GOBERNACION DE ANTIOQUIA REPUBLICA DE COLOMBIA	**ACTA DE REUNIÓN N°1**	**Código:**
		Versión: 1
		Fecha de aprobación:

Tipo de reunión: COMITÉ DE ESPACIOS	Fecha de reunión: 23/05/2024 Hora: 10:00 A.M.
Organismo, Dependencia o Proceso: SECRETARÍA DE SUMINISTROS Y SERVICIOS, Subsecretaría de Servicios Administrativos.	Fecha de elaboración: 23/05/2024

1. Verificación del Quórum.
2. Presentación de propuesta para adecuación y ampliación de Oficina de Pasaportes.

2. Presentación de propuesta para adecuación y ampliación de Oficina de Pasaportes.

Plano 1 de ubicación general. Planta Piso 1 – Oficina de Pasaportes

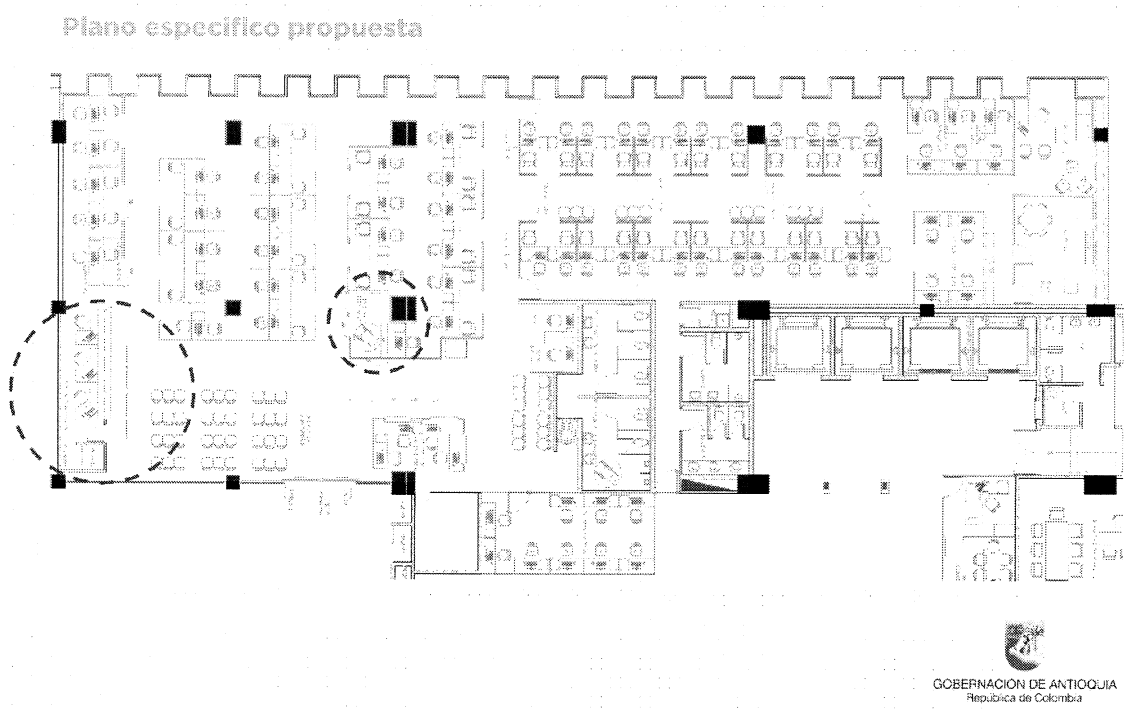
El arquitecto Alejandro Del valle explica el porqué de la adecuación y ampliación. Luego, presenta los planos de la condición espacial actual para posteriormente pasar a explicar la propuesta. Explica todos los puntos con base a un plano arquitectónico, y, por último, realiza las observaciones que conciernen al cumplimiento de la norma NTC 6047 en relación a la "Accesibilidad al medio físico. Espacios de servicio al ciudadano en la administración pública. Requisitos". Se le da la palabra a la directora Alexandra Sánchez quien da un contexto de la situación operativa actual y proyectada de la Oficina de Pasaportes.

Plano 2 de Propuesta de adecuación y ampliación Oficina de Pasaportes. Alzado – Planta Piso 1 – Oficina de Pasaportes

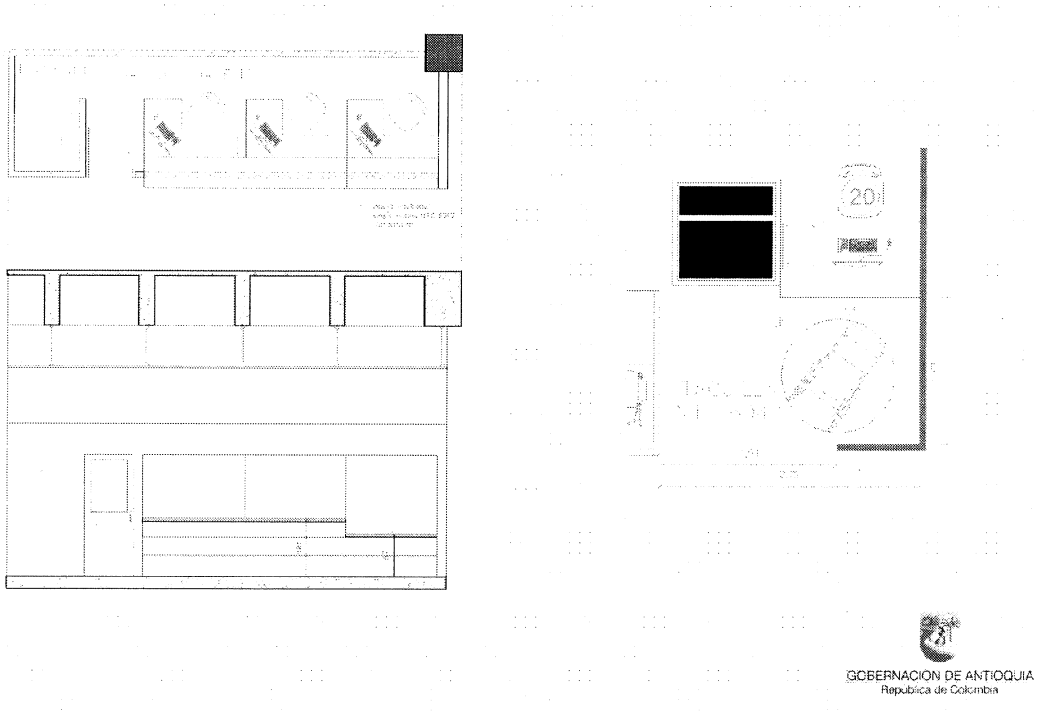
El profesional especializado de Seguridad y Salud en el trabajo, Roberto Hernández, expresa que no le queda claro si el acceso y salida de la oficina de pasaportes cumple para salida de emergencia. Además, anota que no tiene certeza si los baños están cumpliendo o no en relación al acceso al medio físico (NTC 6047). Además, pregunta sobre el tiempo de ejecución de la adecuación. Las dudas se responden y se aclaran con los planos, estando todos de acuerdo.
